**Всемирный форум для согласования правил
в области транспортных средств**

**Рабочая группа по вопросам освещения
и световой сигнализации**

Доклад Рабочей группы по вопросам освещения и световой сигнализации о работе ее восьмидесятой сессии

Рис. 1

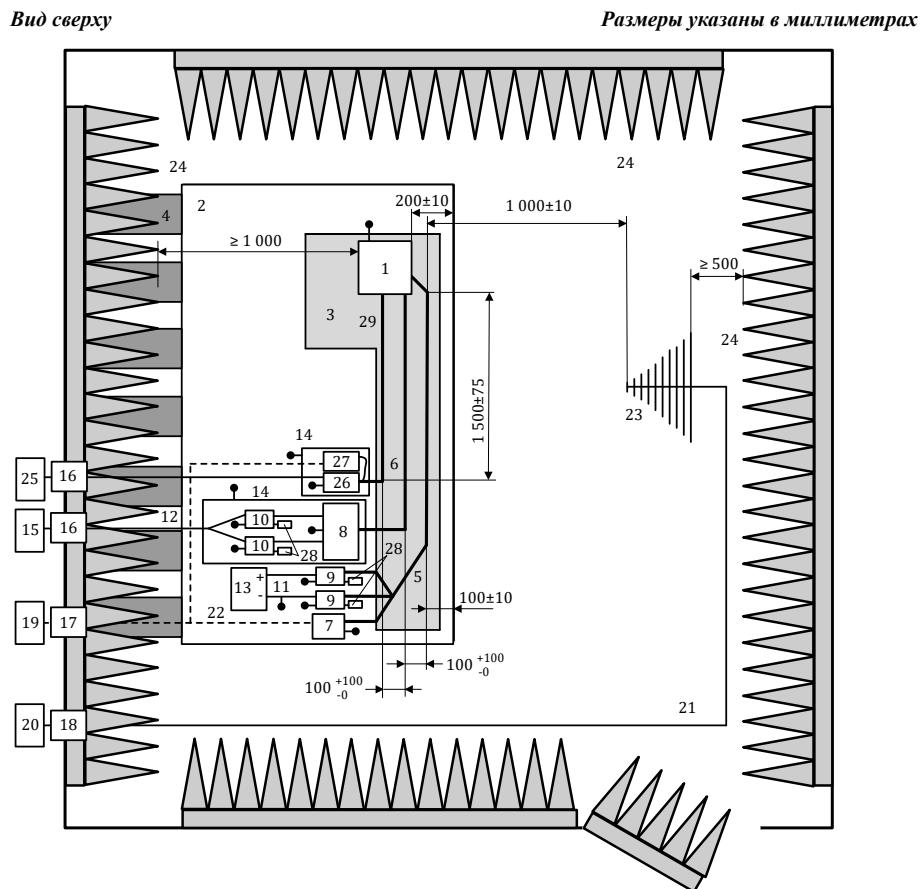
Приложение 9, добавление 3 изменить следующим образом:

«Испытание в экранированной камере с поглощающим покрытием

Схема испытания для ЭСУ, используемых в конфигурации "режим зарядки ПЭАС с подключением к электросети". Испытание проводят в соответствии со стандартом ISO 11452-2.
